改善箇所説明図

改善の内容

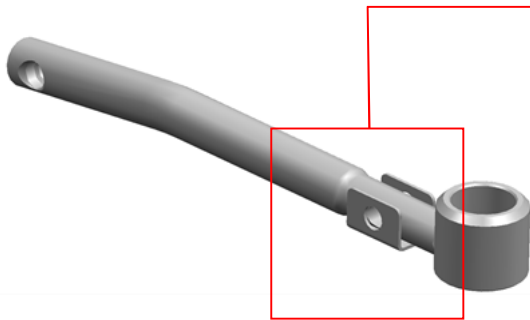
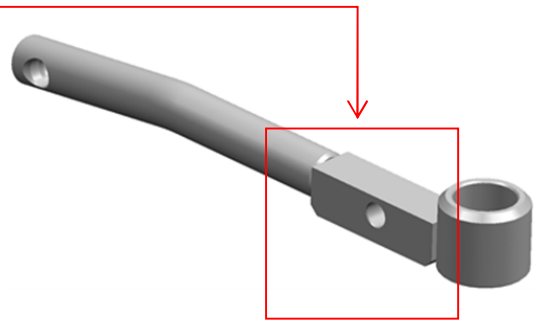
マニュアルトランスミッション仕様車において、ギヤシフトリヤシャフトの強度が不足しているものがある。そのため、シフト操作を繰り返すと、ギヤシフトリヤシャフトに亀裂が入り、そのまま使用を続けるとギヤシフトリヤシャフトが折損し、最悪の場合、変速操作ができなくなり走行不能となるおそれがある。

ギヤシフトリヤシャフトの
形状を変更する

全車両、ギヤシフトリヤシャフトを対策品に交換する。

識別：ID プレートに青色のシールを貼付する。
